Modulo per la presentazione delle osservazioni per i piani/programmi/progetti sottoposti a procedimenti di valutazione ambientale di competenza statale

ID: Codice procedura (ID_VIP/ID_MATTM):10844

Impianto per la produzione di energia elettrica da fonte eolica, costituito da 6 aerogeneratori della potenza complessiva di 37,2 MW, un sistema di accumulo da 25 MW e relative opere connesse in località "Rempillo" nel comune di Pitigliano (GR).

TESTO DELLE OSSERVAZIONI

Immagine n. 5 Intervisibilità degli impianti eolici della provincia di Viterbo anche in quella di Grosseto, in particolare nel pitiglianese.

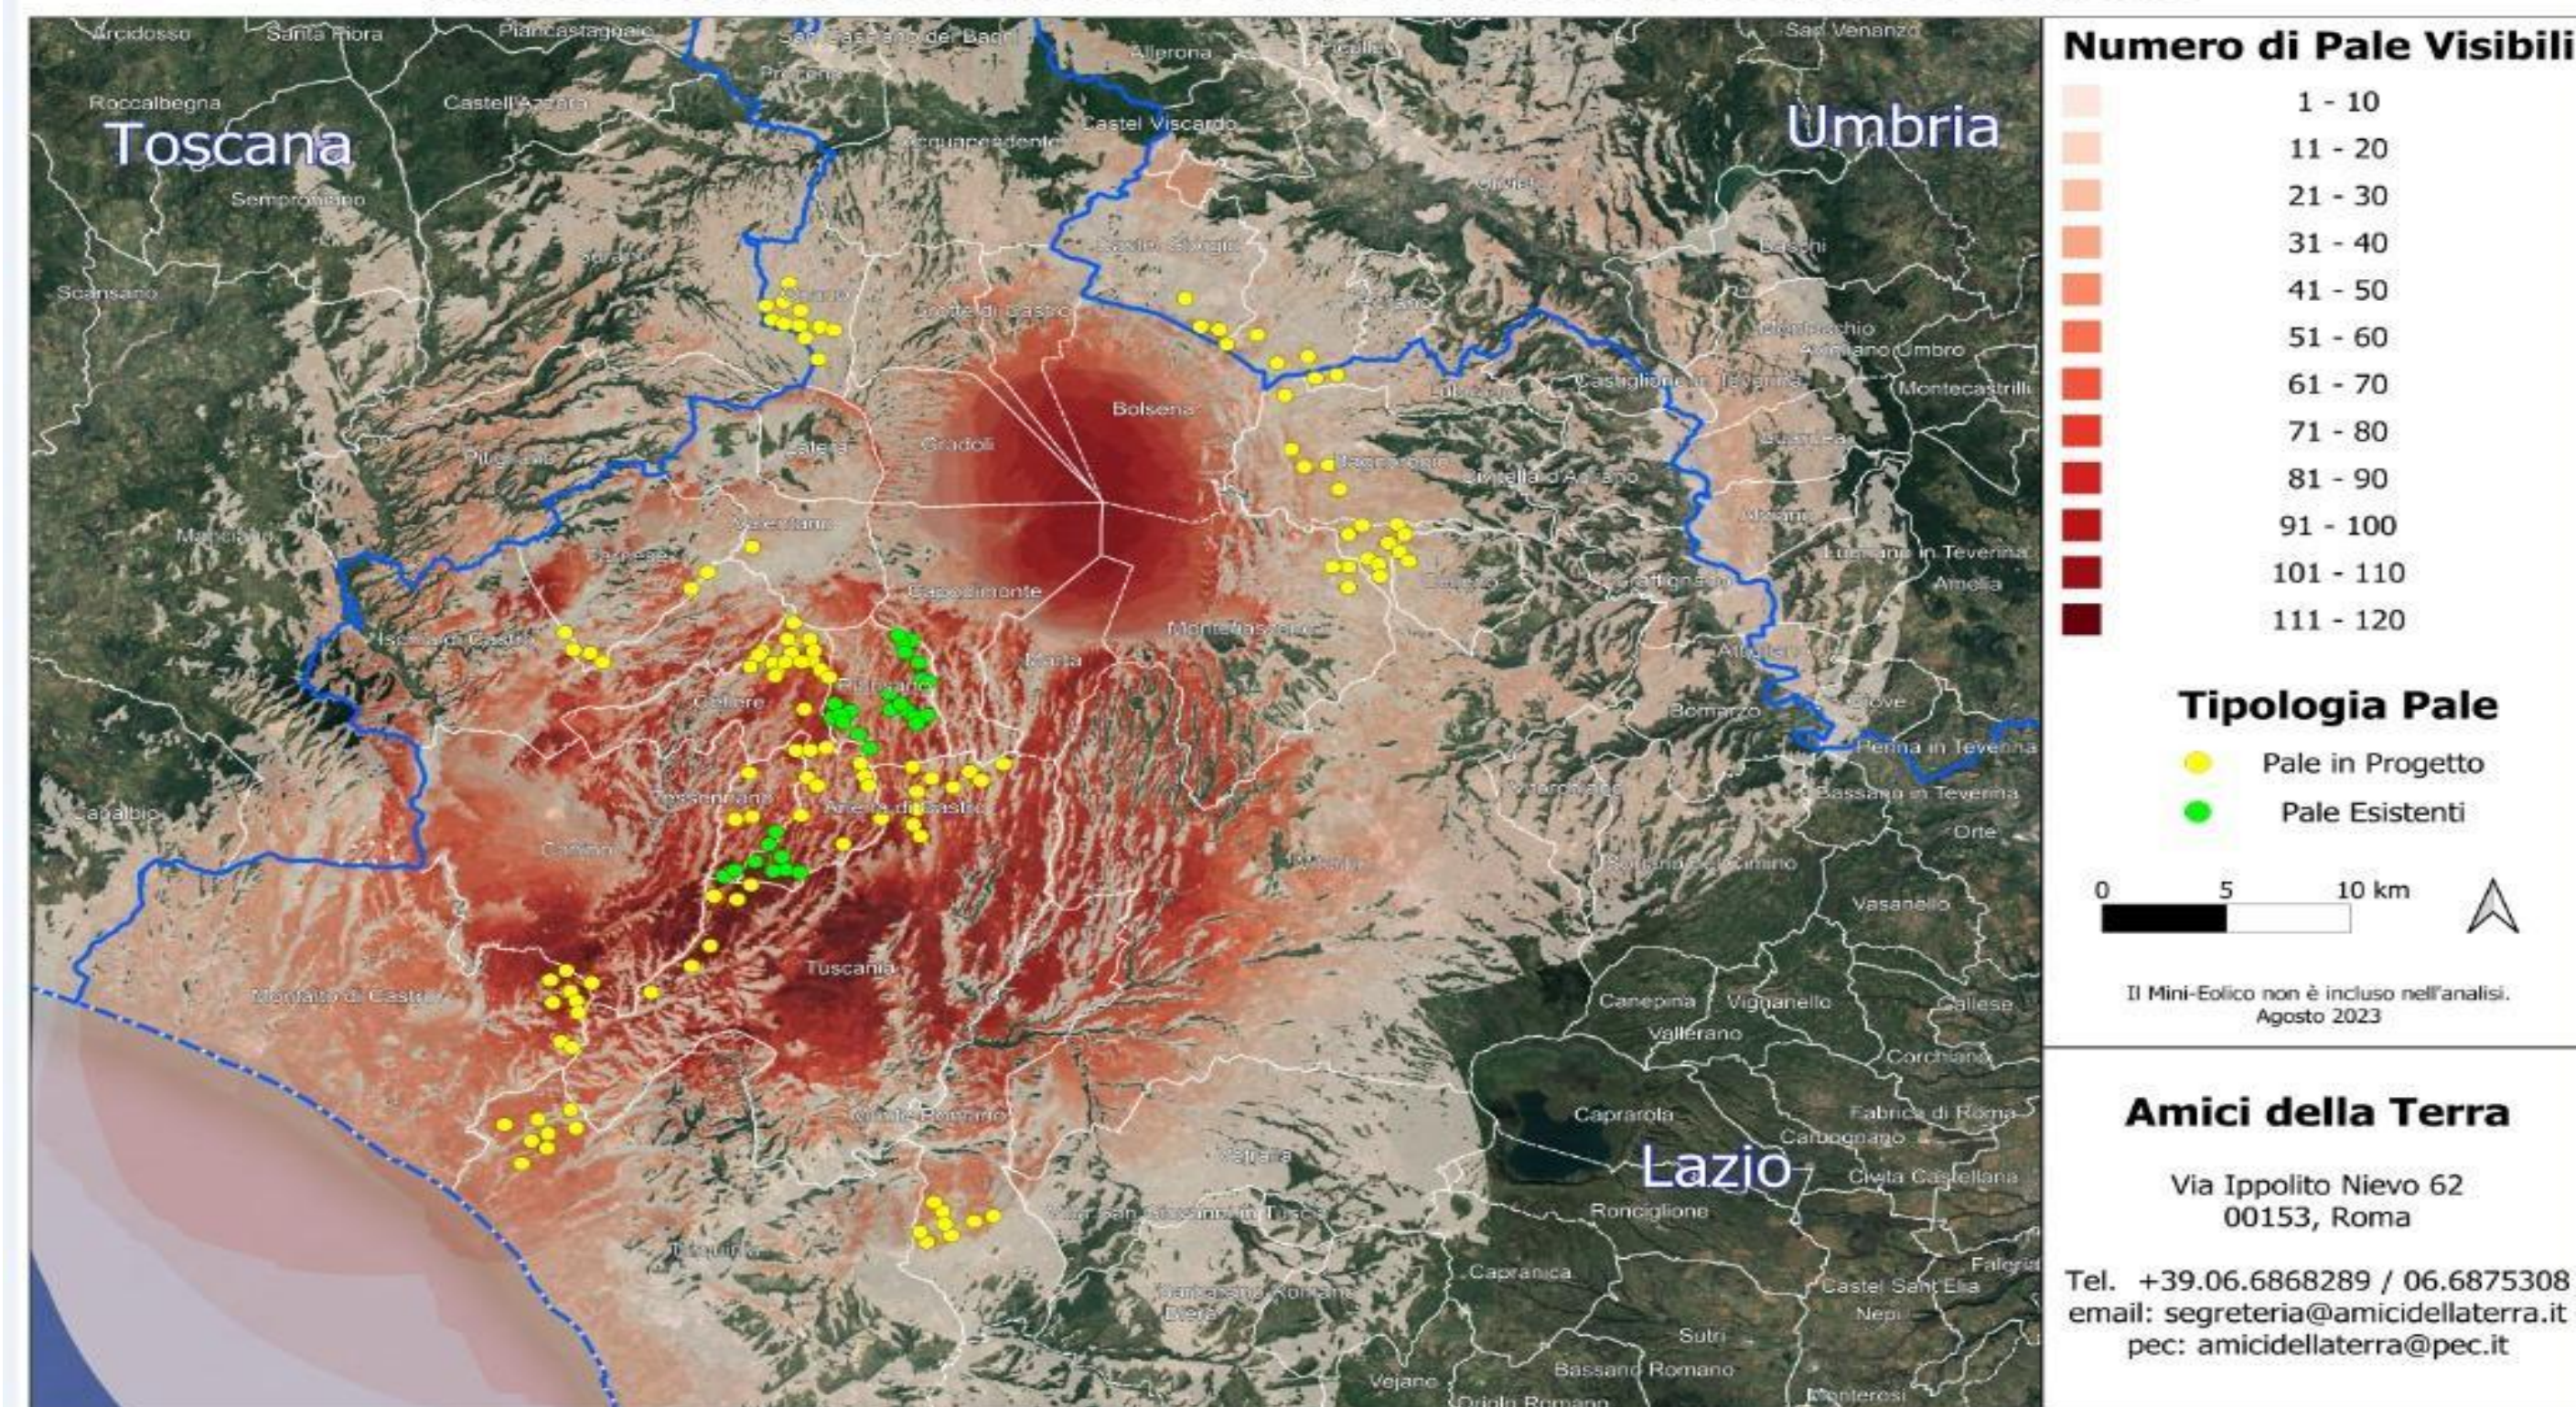
territorio toscano come si può vedere dalle immagini nn. 4 e 5 dell'Allegato n. 1.
